Ministerie van Verkeer en Waterstaat
Directoraat-Generaal Rijkswaterstaat
Projectbureau Zeeweringen

P201 - M - 01295 ken

Betreft (actie en nr.)
wijziging grens tussen dijkvak 101a (Hellegatpolder) en 100c (Ser-Arendspolder), 101b en 101a en 102 en 101b

k-01-09-54

Figuur 1-1 Overzicht van de wijzigingen :

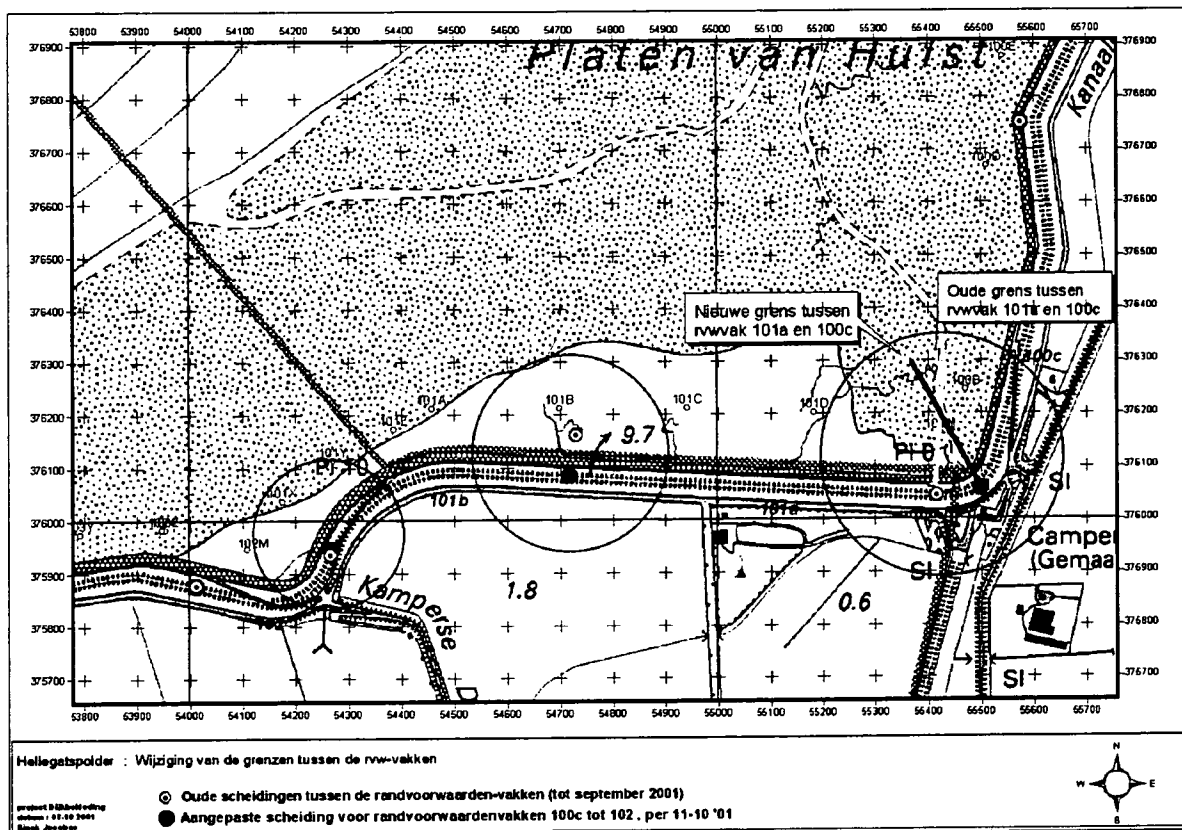
De voorgestelde wijziging is een verschuiving van een grens die gelegd is bij dijkpaal 0 (net voor de bocht) naar 78 meter oostwaarts van deze grens (midden in de bocht). Zoals op figuur 1.1 te zien is, heeft deze verschuiving voor de golfbelasting geen effect, omdat per dijkvak de zelfde uitvoerpunten geldig blijven. (de uitvoerpunten zijn weergegeven middels gele bolletjes in figuur 1.1)

De grens tussen dijkvak 101a en 101b lag tot heden op 80 meter uit de kruin van de dijk. Deze grens is loodrecht op de dijk verschoven naar dijkpaal 7

De grens tussen dijkvak 101b en 102 lag tot heden enkele meters vanaf dijkpaal 12. Deze grens is nu exact op dijkpaal 12 gelegd.

Deze andere begrenzingen van de randvoorwaardenvakken hebben geen gevolgen voor de golfbelastingen op de dijken. Verder zullen de geldende bodemhoogtes op 50 meter, zoals die weergegeven zijn in memo K-01-04-30 geldig blijven. Deze wijziging zal in de golfrandvoorwaarden-tabel, en de ontwerppeilen-tabel doorgevoerd worden. Beide tabellen zullen op 11 oktober vastgesteld worden voor in de nieuwe handleiding ontwerpen.
